Fra: Geving, Arne Christian <fmveacg@fylkesmannen.no>
Sendt: torsdag 20. april 2017 14.41
Til: Solli Jan Robert
Kopi: Rune Nordeide; Kristian Ingdal (kristiani@vfk.no)
Emne: SV: Bru over Vesleelv

Fra: Solli Jan Robert
Sendt: 30. mars 2017 12:00
Til: 'Fmveacg@fylkesmannen.no' <Fmveacg@fylkesmannen.no>
Emne: Bru over Vesleelv

Statens vegvesen holder på med en reguleringsplan for en gs-veg langs F35, fra Ås til Linnestad. I den forbindelse trenger vi en ny bru for gs-vegen over Vesleelv ved Bjune. Den vil gå på østsiden av fylkesvegen, ved siden av den eksisterende brua.

BRU

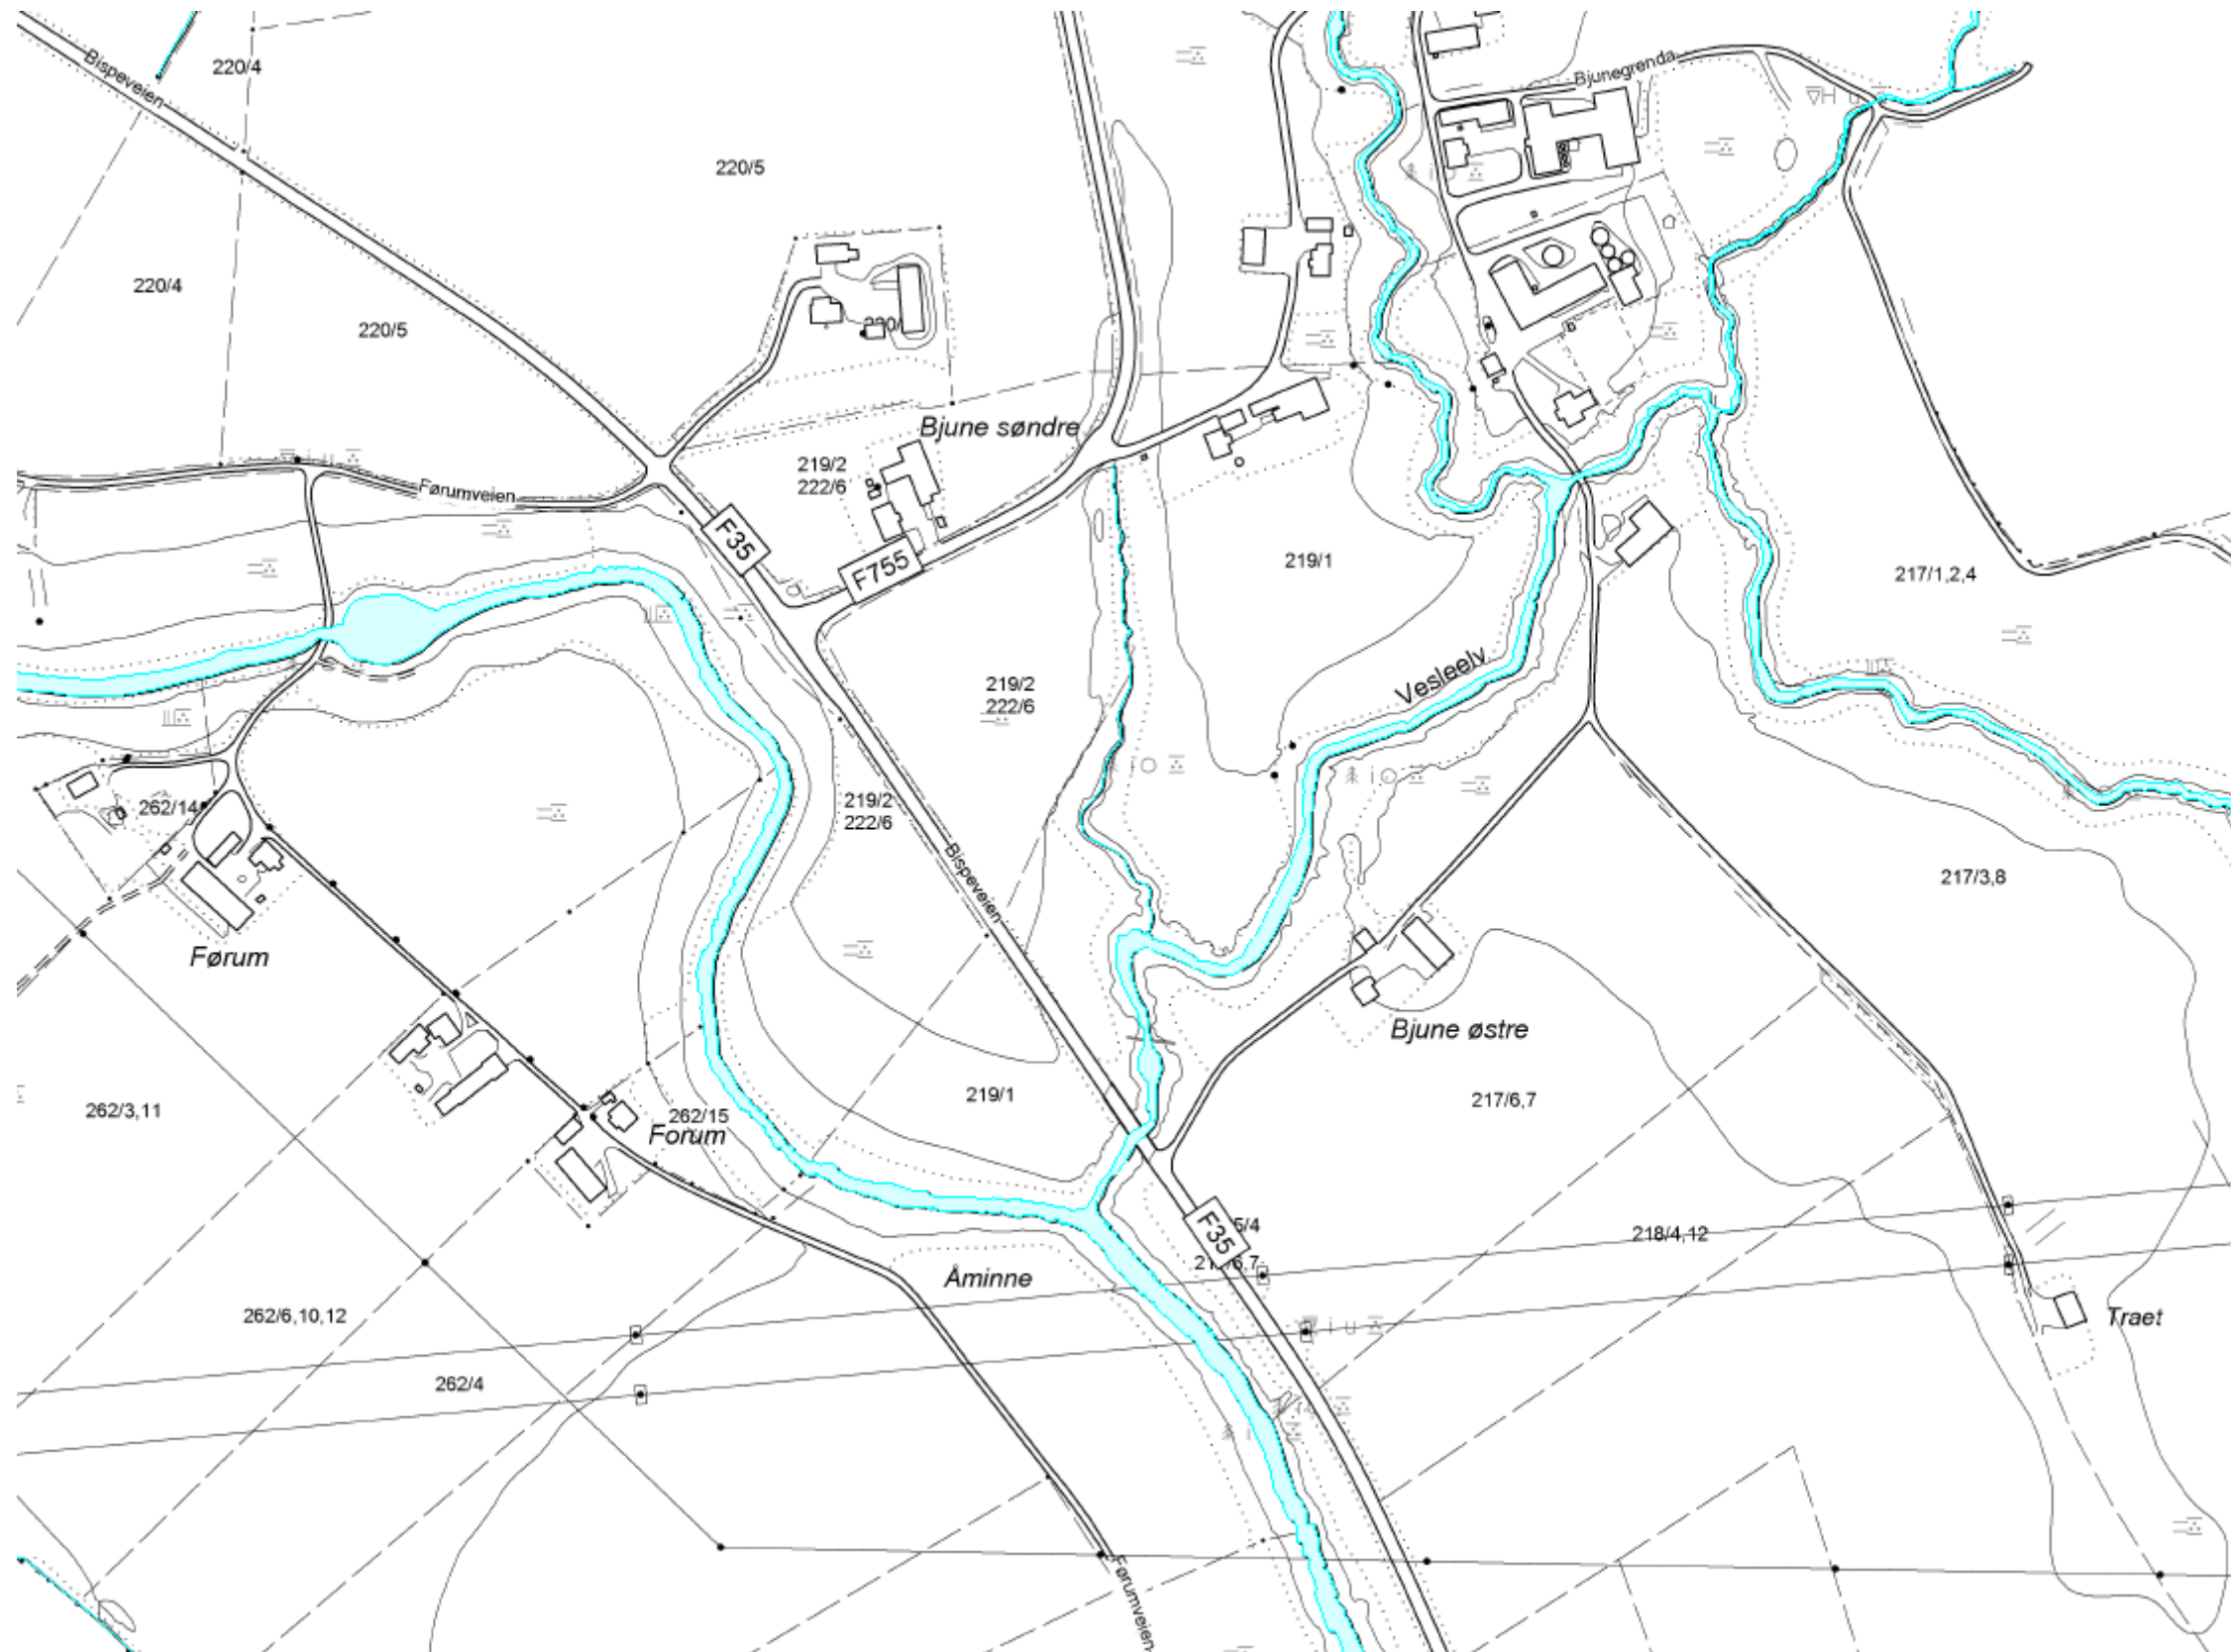
Aulivassdraget er et artsrikt vassdrag som også har gode bestander av anadrom laksefisk (sjøørret og laks). Vassdraget har oi tillegg forekomster av truede og sårbare arter som ål, elvemusling etc. Vesleelva (hvor tiltaket ønskes utført) har utforming som en ravinebekk og er registrert som et «viktig bekkedrag», med verdi som «svært viktig», i forvaltningens naturdatabase (Naturbase). Området hvor tiltaket ønskes gjennomført er ikke registrert med andre spesielt hensynskrevende naturverdier i Naturbase og Artskart.

Bru (gs-vei) over Vesleelv, øst for og parallelt med Bispeveien (rv 35) vil være å anse som et lite inngrep i selve vassdraget ettersom det ikke vil være behov for å grave i selve elvebunnen. Noe kantvegetasjon må fjernes, men dette er svært begrenset. Vesleelv er en sidegren til Storelva, og går over i to av de viktigste bekkestrengene for produksjon av sjøørret i dette vassdraget. Det er derfor svært viktig at tiltaket ikke påvirker fiskens mulighet til å vandre fritt forbi ny bru for g/s-vei. Anleggstidspunktet vil ha betydning for å unngå økt partikkeltilførsel i vassdraget og for når fisken vandrer. Det bør unngås å grave i bekkekantene under perioder med mye nedbør og høy vannstand, og utenom gyte- og vandringstidspunkt for fisk.

Det må også utøves en aktsomhet under anleggsfasen for å unngå å spre fremmede arter og/eller sykdom til vassdraget (eks, ikke tilføre masser som kan inneholde frø eller annet plantemateriale fra fremmede plantearter, ikke bruke redskap rett fra et vassdrag til neste for å unngå smitte av lakseparasitten *gyrodactylus salaris* etc.).

Tiltaket er i utgangspunktet søknadspliktig etter Lov om laksefisk og innlandsfisk mv. (2004-11-15), jfr. Forskrift om fysiske tiltak §1. I dette tilfellet skal søknad stiles til Fylkesmannen ettersom tiltaket er i et anadromt vassdrag.

Under forutsetning av at det ikke vil være nødvendig å grave i elvas bunnsstrat og at det tas hensyn til punktene som er påpekt i denne mail, anser Fylkesmannen at det ikke vil være behov for en egen tillatelse for å gjennomføre dette tiltaket. Fylkesmannen anser inngrepet som så lite i omfang at det medfører liten risiko for ødeleggelse av gyteområder for fisk og bestanden av elvemusling.
